5.4. Konstruktion und Rahmenbedingungen der Varianten

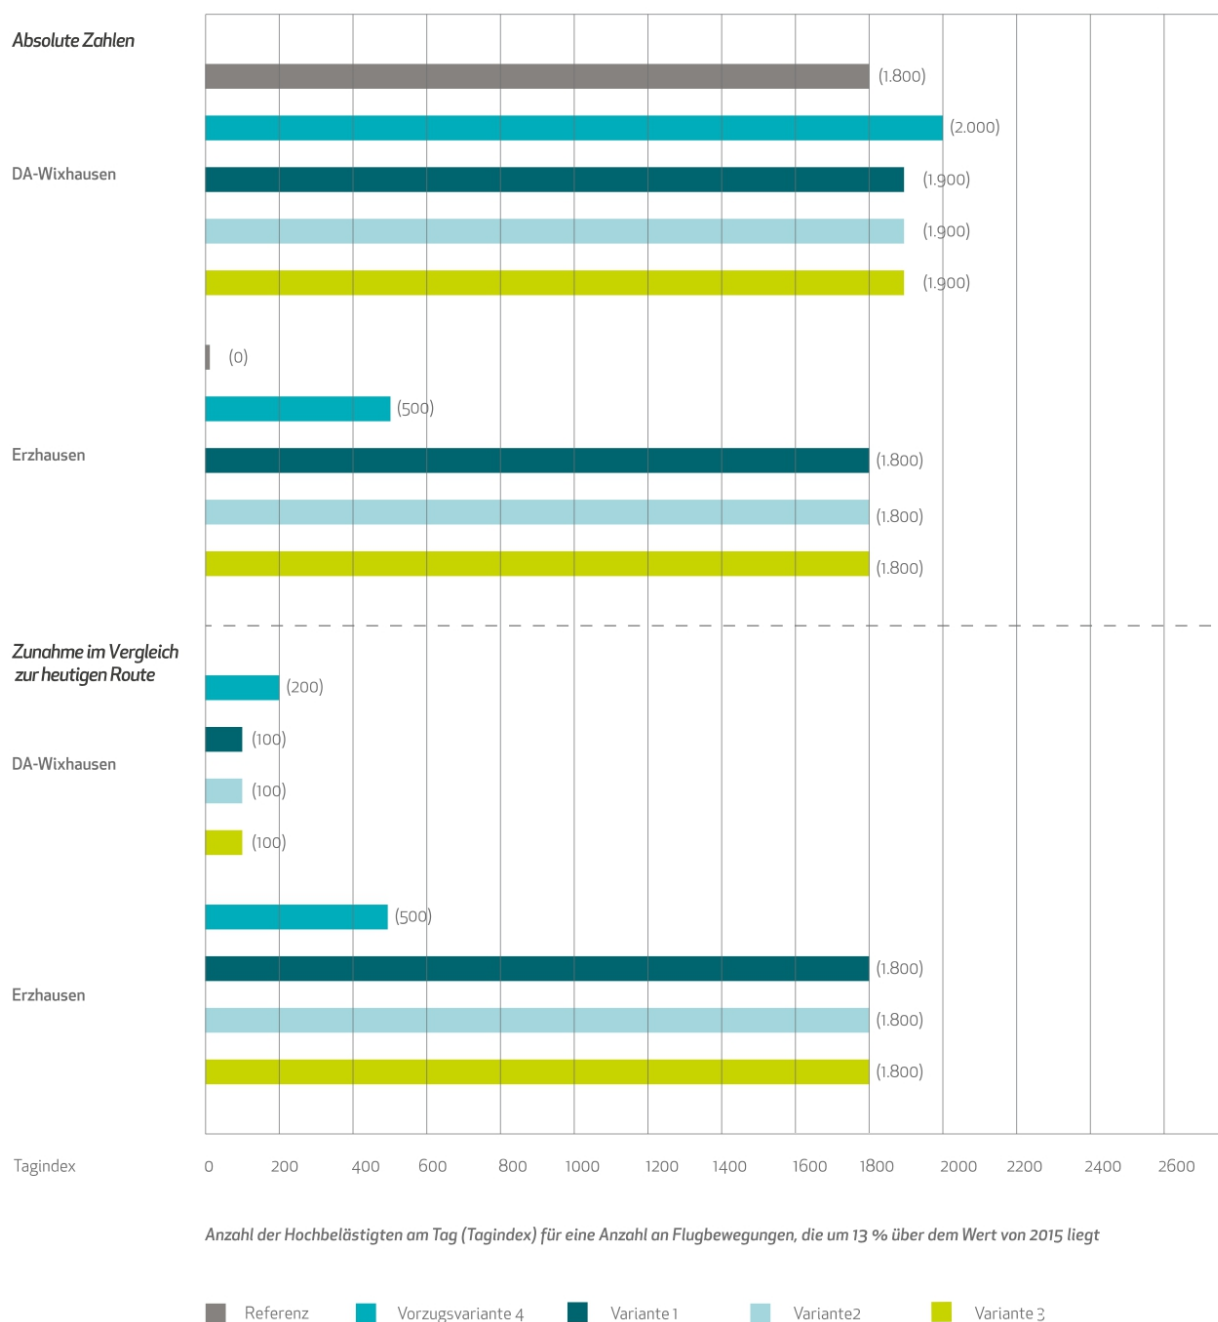
Warum sind die Varianten, die mittig zwischen Erzhausen und Darmstadt-Wixhausen hindurchgeführt werden, lärmtechnisch ungünstiger als die Variante 4?

Für den Bereich Darmstadt-Wixhausen und Erzhausen bedeutet jede über Variante 4 hinausgehende Nordverschiebung einen Gesamt-Anstieg der Zahl der Hochbelästigten (siehe zum Begriff Antworten in Kap. 5.1). Ursache hierfür ist, dass Darmstadt-Wixhausen bereits heute größtenteils im Indexgebiet liegt und sich das durch eine Nordverschiebung nicht wesentlich ändern würde – in Erzhausen aber eine deutliche Zunahme stattfände. Eine noch größere Entfernung zur neuen Route würde meist keine weitergehende Reduzierung der Hochbelästigten bewirken. In der Summe zeigt sich bei Variante 4 (Route über dem Norden von Darmstadt-Wixhausen) die geringste Zusatzbelastung: etwa 1.000 zusätzliche Personen weniger als bei den mittiger liegenden Variante 1 bis 3.

Der Grund dafür: Die Zahl der Hochbelästigten in Erzhausen steigt bei einer Nordverschiebung schnell an, von ca. 500 bei Variante 4 auf über 1.700 bei den mittigen Varianten (1–3). Gleichzeitig nimmt die Anzahl von hoch belästigten Wixhäuser Bürgern bei einer Verschiebung nach Norden nicht in gleichem Maße ab (Bei Variante 4 wären es 2.000 und bei den mittigen Varianten (1–3) etwa 1.900 Hochbelästigte. Eine Verbesserung um 100 Hochbelästigte in Darmstadt-Wixhausen stünde mithin einer Verschlechterung um 1.200 Hochbelästigte in Erzhausen gegenüber.^[1] Diese Bilanzierung beruht auf den Zahlen für den Tagindex und auf einer Zahl an Flugbewegungen, die um 13% höher liegt als 2015. Sowohl für eine deutlich höhere Anzahl an Flugbewegungen als auch für den Nachtindex sind die relativen Unterschiede zwischen den Varianten im Hinblick auf Wixhausen und Erzhausen vergleichbar. Dies gilt gleichermaßen für die Variante 5.

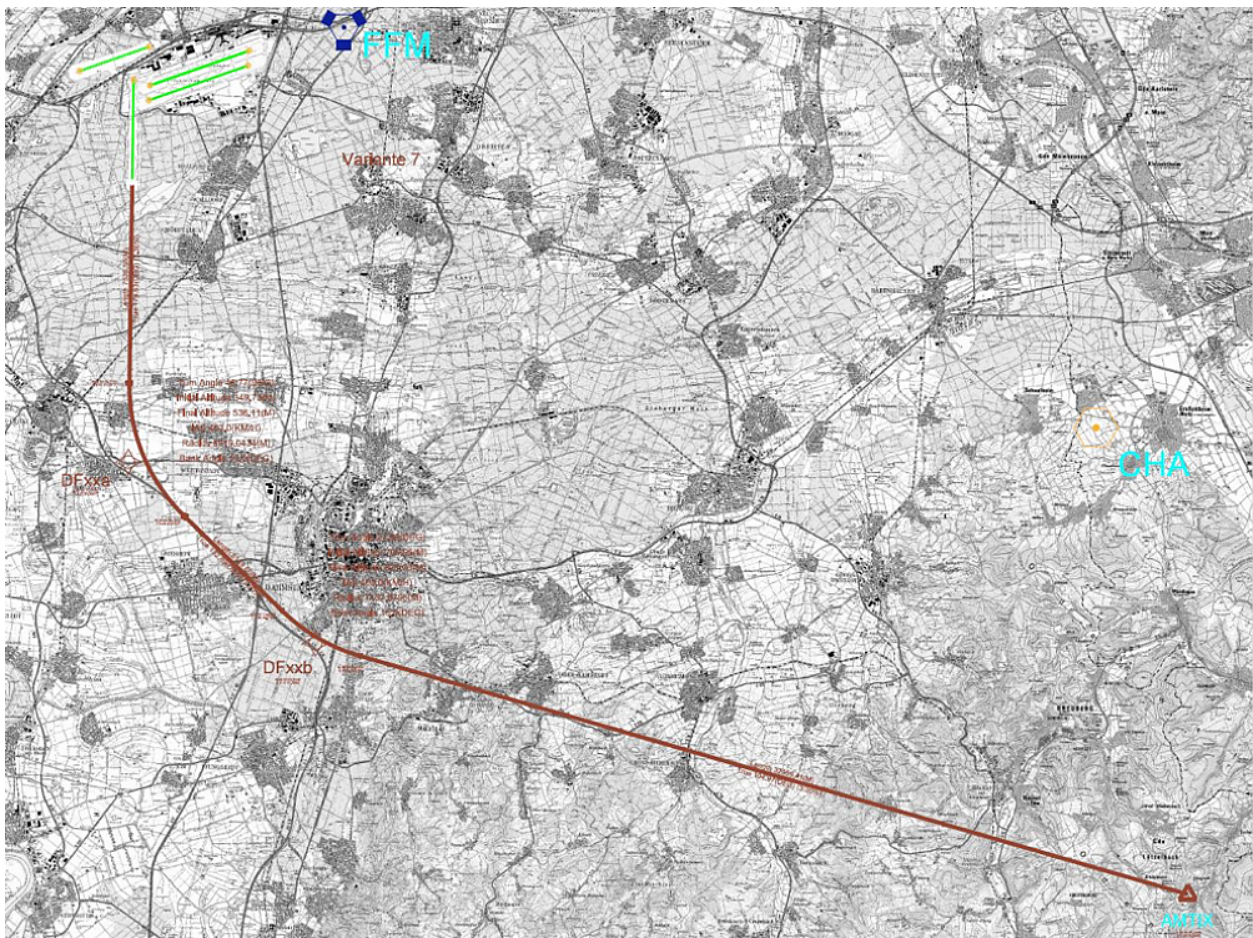
Kann man eine neue AMTIX-kurz auch dergestalt konstruieren, dass sie erst zwei nautische Meilen weiter südlich nach Südosten abdreht?

Wenn man erst zwei nautische Meilen weiter südlich abdreht, ist eine nördliche Umfliegung von Darmstadt nicht mehr möglich (siehe Grafik unten). Stattdessen müsste Darmstadt dann im Süden umflogen werden – so wie bei AMTIX lang. Dies ist, wie bei der stärkeren Nutzung AMTIX lang, aus Kapazitätsgründen nicht möglich – denn auch hier müsste länger geradesaus geflogen werden. Auch hinsichtlich der Lärmwirkungen sind die gleichen negativen Lärmwirkungen im Bereich der Hochbetroffenen zu erwarten wie bei der stärkeren Nutzung AMTIX lang.
